**SISTEMA DE PROTEÇÃO CONTRA DESCARGAS  
ATMOSFÉRICAS (SPDA)**

**NESTLE NORDESTE ALIMENTOS  
E BEBIDAS LTDA**

**RELATÓRIO TÉCNICO 001  
INSPEÇÃO VISUAL NO SPDA**

**Código do documento: RT-10312-001**

**Figura 97:** Sistema de captores com os terminais projetados não encontrados e acrescidos.

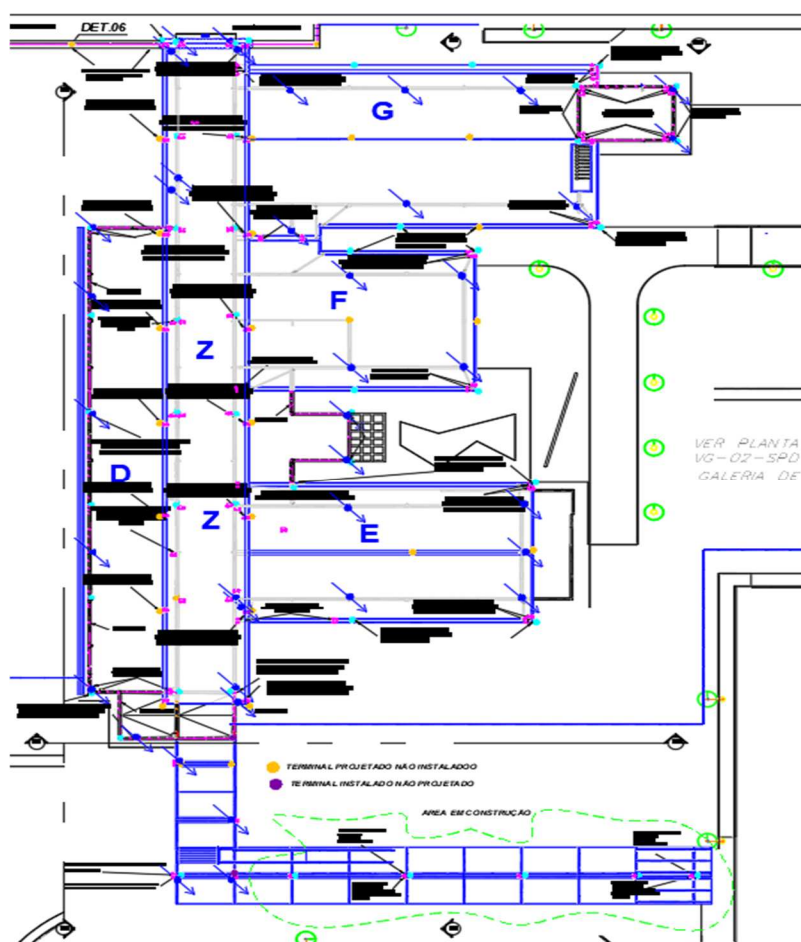
Nesta inspeção visual verificou-se que 23 (vinte e três) terminais aéreos, trecho da malha captora projetados em perfil de alumínio, não foram instalados, sendo encontrados 03 (três) posicionados em local diferente do projetado, 02 (dois) instalados não constantes em planta, aliado a uma estrutura metálica colocada na cobertura da área G, e em avanço na cobertura entre as áreas F e G, ambas não constantes em planta, em desacordo com o item 7.5 da NBR 5419-3:2015/Er1.2018.

Recomendamos a instalação dos terminais aéreos projetados faltantes nos pontos da cobertura, de forma que a curva de proteção para o nível de proteção projetada seja mantida e a atualização da planta desta área.

**Figura 202:** Áreas projetadas nos fundos do PTAR não construídas.

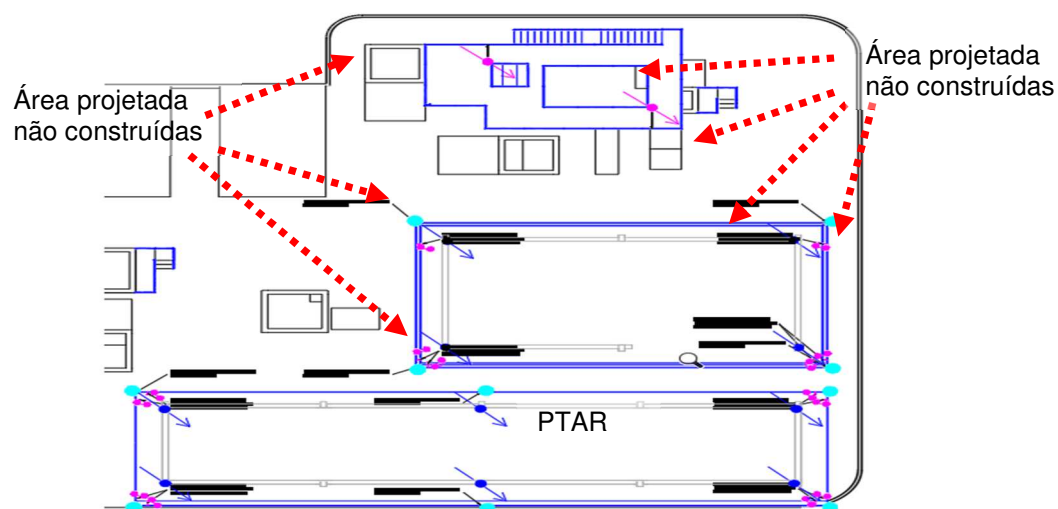
O sistema captor instalado do PTAR (área "X") não confere com as indicações em plantas, pois parte das estruturas metálicas projetadas sobre a cobertura desta área não foram instaladas, em desacordo com as orientações do item 7.5 da NBR 5419-3:2015/Er1.2018.
